Mission régionale d'autorité environnementale

**Avis sur le projet de centrale
photovoltaïque de Remennecourt
à Remennecourt et Rancourt-sur-Ornain (55)
porté la société TotalEnergie**

n°MRAe 2024APGE4

Nom du pétitionnaire	TotalEnergie
Communes	Remennecourt et Rancourt-sur-Ornain
Département	Meuse (55)
Objet de la demande	Construction d'une centrale photovoltaïque au sol et flottante.
Date de saisine de l'Autorité environnementale :	27/11/23

Figure 2: Implantation du projet retenu (avec une représentation en bleu-vert, d'un zoom sur les panneaux situés en bordure des berges du bassin 3)

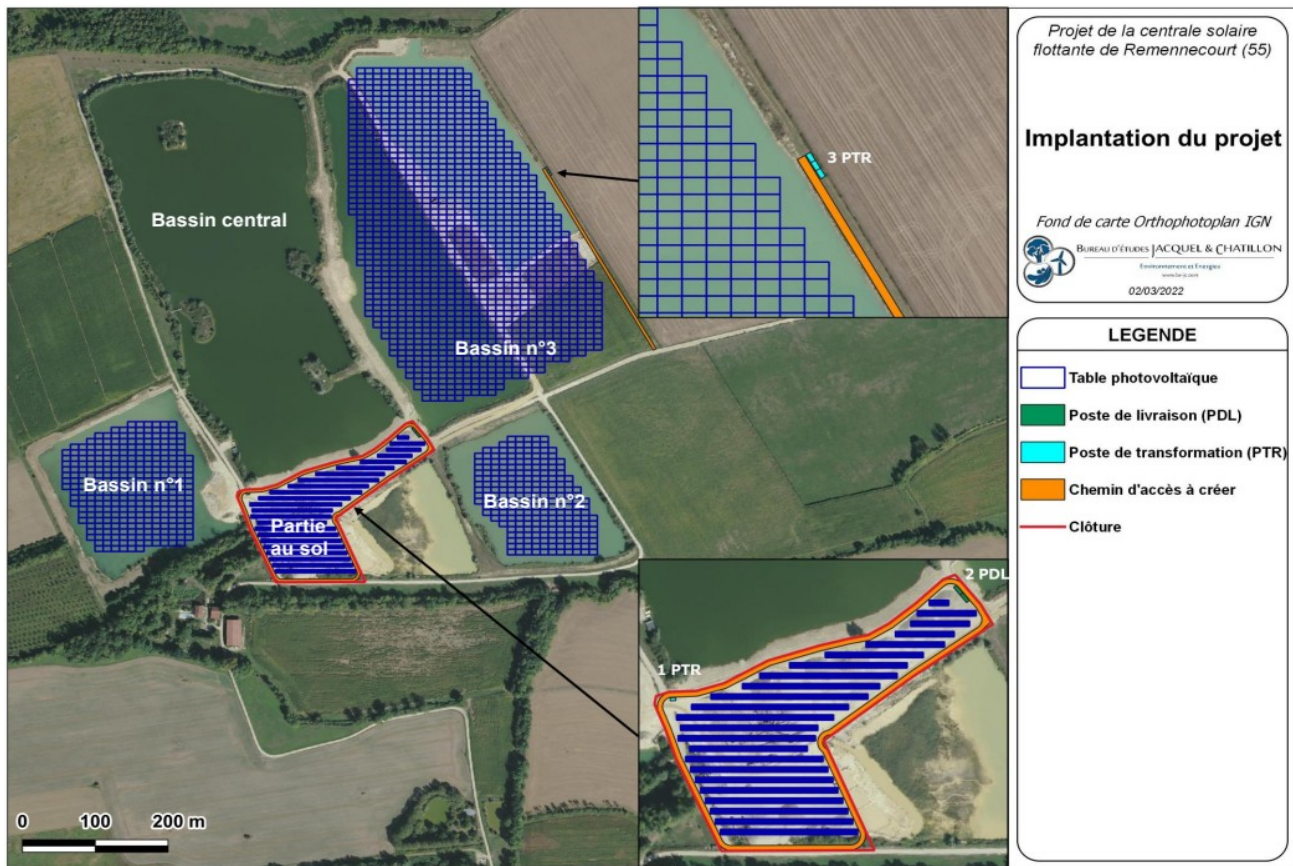
L'Ae recommande au pétitionnaire de compléter le dossier par un plan explicatif de situation des 2 activités correspondant à celles du carrier et du pétitionnaire et de préciser leurs modalités pratiques de coexistence et leurs responsabilités respectives.

Figure 5: Plan de réaménagement actualisé du site

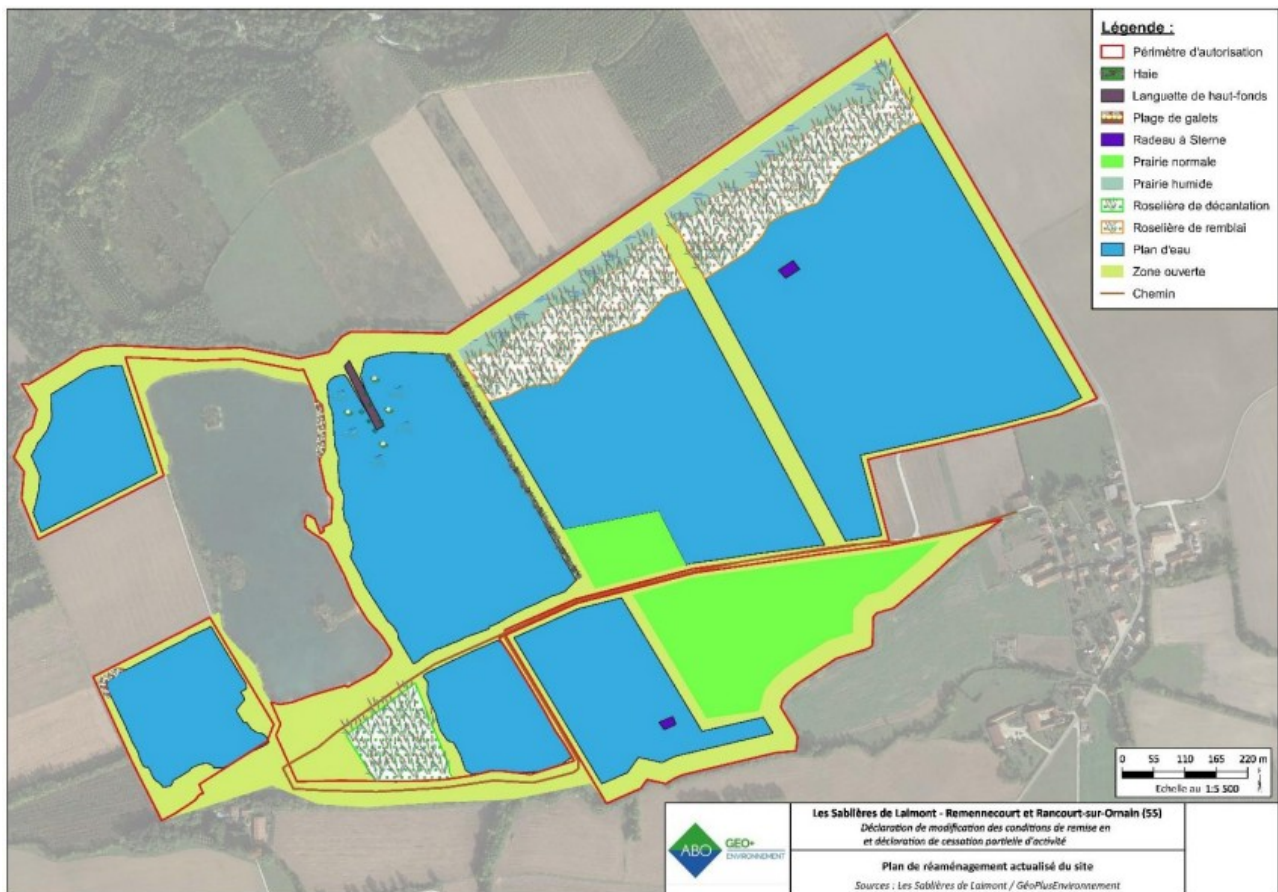
Le dossier indique que la modification des conditions de réaménagement de la carrière présentée dans le porter à connaissance porte uniquement sur deux aménagements : la localisation d'un radeau à Sterne et la suppression de la connexion hydraulique entre la roselière de décantation et le plan d'eau n°4, au sud de la carrière. La carte suivante présente le plan de réaménagement actualisé du site.

Selon le dossier, ces modifications n'entraînent aucune incidence notable supplémentaire et permettront de faciliter la création de champs de panneaux photovoltaïques sur le site de la carrière. Toutefois, le dossier ne démontre pas que les objectifs initiaux lors de l'autorisation de la carrière de favoriser la colonisation du site par la Sterne Pierregarin qui est une espèce menacée, pourront être atteints dans un environnement fortement modifié par la couverture quasi totale en panneaux flottants environnante.
